Změnový list číslo 290

ZL 290 - Úprava ostění a dveří v 1.PP - Dveře do skladu zákrytových desek 1.PP

ZMĚNOVÝ LIST Č. 290 ZMĚNA Č. 74

± 0,000 = 207,800 m.n.m. Bpv
 Formát **3 x A4**
 název stavby **MULTIFUNKČNÍ SPORTOVNÍ A KULTURNÍ PAVILON**
ZADÁNÍ ZMĚNY PDPs
 název přílohy **1PP ROZŠÍŘENÍ DVEŘÍ VE SKLADU MANTINELŮ**

Popis dveřních otvorů

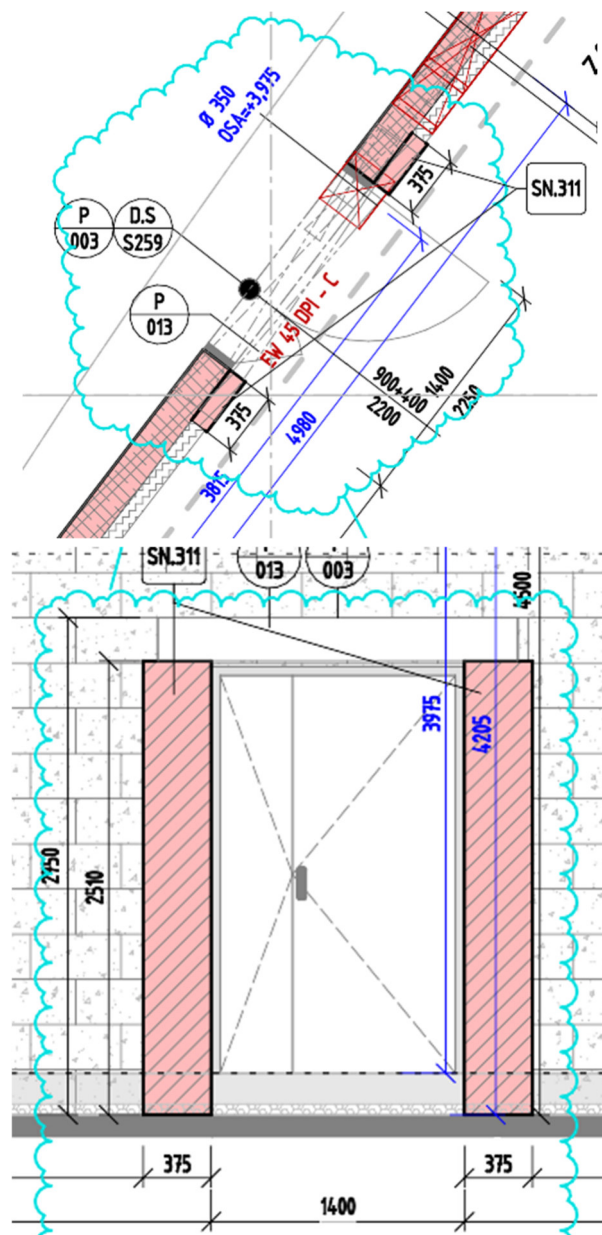
2.případ: 1.PP osa 3-4, cihla tl. 100 mm (1,8 m²), odstranění vaty tl. 100 mm (2,66 m²). Skutečný rozměr dveřního otvoru: š. 1374 mm, v. 2295 mm.

Popis dveřních otvorů

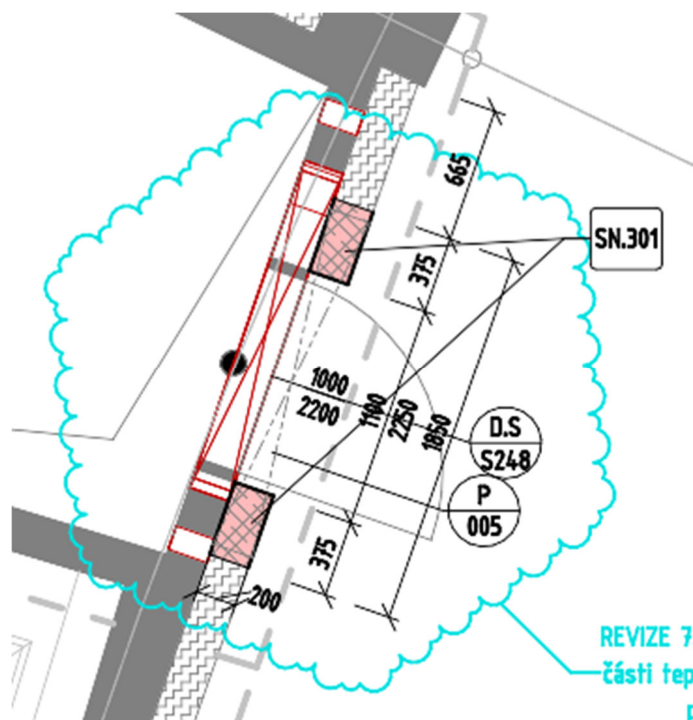
3.případ: 1.PP osa 2-3, cihla tl. 200 mm (1,8 m²), odstranění vaty tl. 200 mm (2,66 m²). Skutečný rozměr dveřního otvoru: š. 1070 mm, v. 2235 mm.
